Objet: Raccordement des eaux usées **Non Conforme**

RAPPORT DE VISITE

Contrôle de conformité des rejets Assainissement

Contrôle de conformité: 186, Rue du Général de Gaulle -
Maubourguet

Schéma de principe

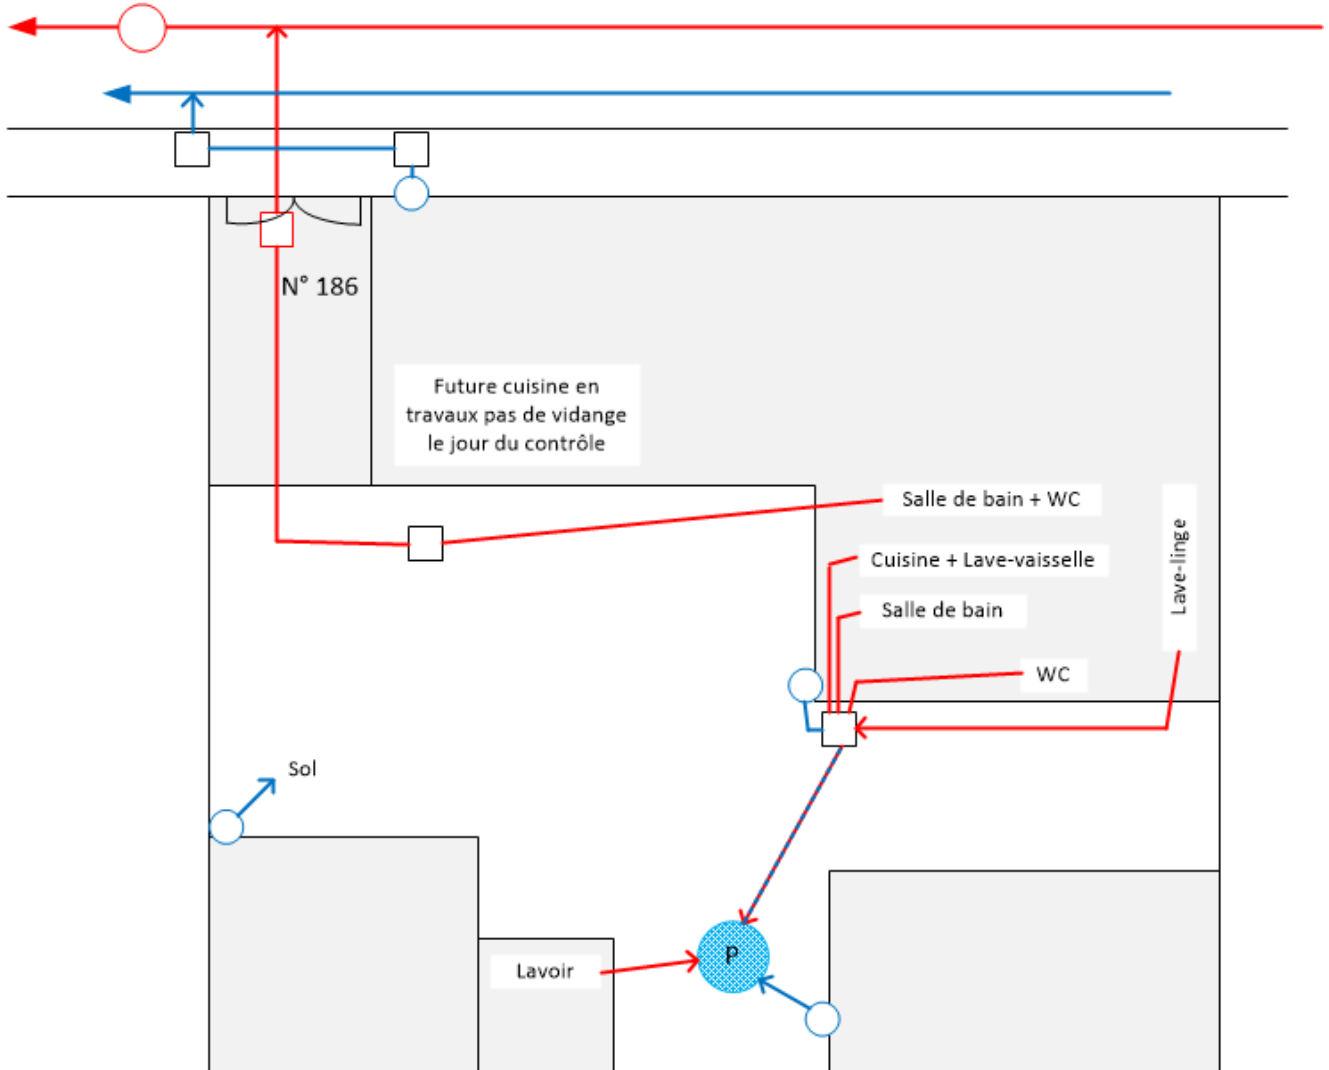
- d'une part que la propriété possède bien un raccordement au réseau public d'assainissement,
- d'autre part qu'une partie des eaux usées de la propriété n'est pas raccordée au réseau public d'assainissement et se déverse dans un puisard.

<u>WC:</u>	n°1: Oui,EU	n°2: Oui,EP	n°3: Non	Autres: Non
<u>Salle de Bain:</u>	n°1: Oui,EU	n°2: Oui,EP	n°3: Non	Autres: Non
<u>Cuisine:</u>	n°1: Oui,EP	n°2: Non	Autres: Non	
<u>Lave Vaisselle:</u>	n°1: Oui,EP	n°2: Non	Autres: Non	
<u>Lave Linge:</u>	n°1: Oui,EP	n°2: Non	Autres: Non	
<u>Lavoir:</u>	n°1: Oui,EP	n°2: Non	Autres: Non	
<u>Lavabo:</u>	n°1: Non	n°2: Non	Autres: Non	
<u>Robinet Ext:</u>	n°1: Non	Autres: Non		
<u>Fosse Septique / BAG:</u>	Non			
<u>Système de relevage:</u>	Non			
<u>Conformité des EU:</u> NON CONFORME , Ramener les EU de l'appartement de l'étage à la boîte de branchement

De ce fait, les eaux usées de votre habitation doivent se rejeter directement dans le réseau public d'assainissement via la boîte de branchement.
